ПАСПОРТ ДОСТУПНОСТИ

для инвалидов объекта
и предоставляемых на нем услуг в сфере образования

Муниципальное бюджетное дошкольное образовательное учреждение г. Астрахани «Детский сад № 33»

№ 6-02 от 14 февраля 2022 г.

Фото 3.4

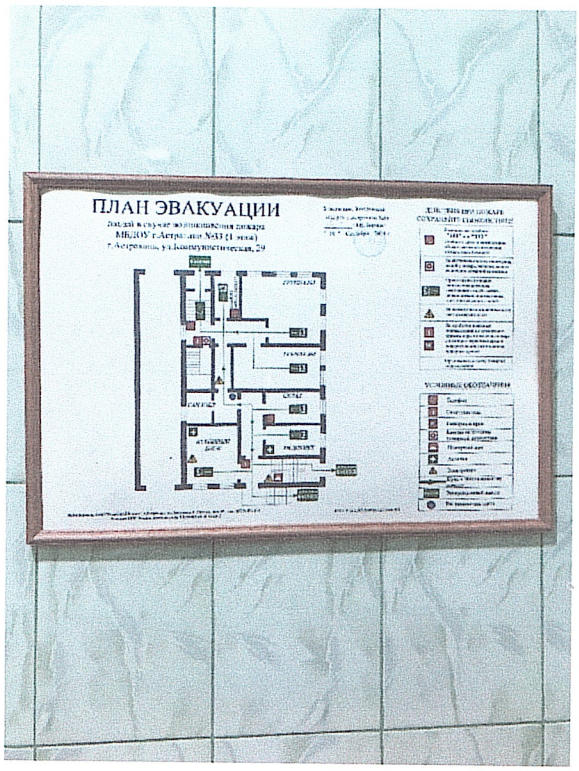
3.3	Пандус (внутри здания)	нет						
3.4	Лифт пассажирский	нет						
3.5.	Дверь	есть		 Фото 3.4	Отсутствуют информационные таблички о назначении помещения. Дверь двустворчатая, ширина одной створки – 0,70 м. При открытии двух створок достигается ширина более 0,90 м (1,40 м).	Все	Разместить информационные таблички обозначающие назначение кабинетов на высоте от 1,4 до 1,6; п. 6.2.1.5, 6.2.1.6 ГОСТ Р 51671-2020. Табличка должна быть контрастной, выполненной рельефно-графическим способом, продублирована шрифтом Брайля в соответствии с п. 6.2.1.16, 6.2.1.17, 6.4.1 – 6.4.5 ГОСТ Р 51671-2020. Расположение информационной таблички должно позволять инвалиду приближаться к ней на расстояние до 0,08 м, чему не должны мешать выступающие конструктивные и декоративные элементы стен, предметы мебели или распахивающаяся дверь (п. 6.5.9, 6.5.1,6.5.2 СП 59.13330.2020, п.6.2.1.4 – 6.2.1.6, 6.2.1.16, 6.2.1.17, 6.4.1 – 6.4.5 ГОСТ Р 51671-2020).	Организационные мероприятия

Фото 4.5

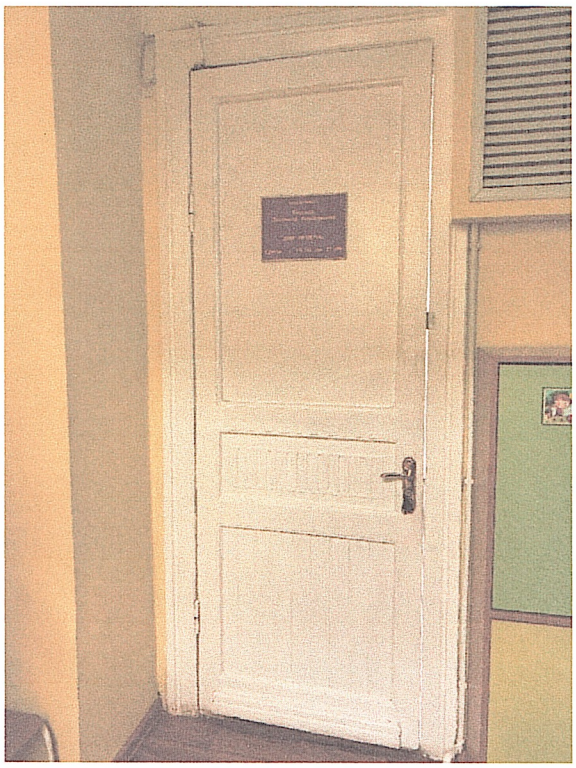
4.3	Прилавочная форма обслуживания	нет						
	ОБЩИЕ требования к зоне				Информирующие таблички о назначении кабинетов, помещений размещены не в соответствии с СП.	Все	Разместить информационные таблички обозначающие назначение кабинетов на высоте от 1,4 до 1,6; п. 6.2.1.5, 6.2.1.6 ГОСТ Р 51671-2020. Табличка должна быть контрастной, выполненной рельефно-графическим способом, продублирована шрифтом Брайля в соответствии с п. 6.2.1.16, 6.2.1.17, 6.4.1 – 6.4.5 ГОСТ Р 51671-2020. Расположение информационной таблички должно позволять инвалиду приближаться к ней на расстояние до 0,08 м, чему не должны мешать выступающие конструктивные и декоративные элементы стен, предметы мебели	Организационные мероприятия
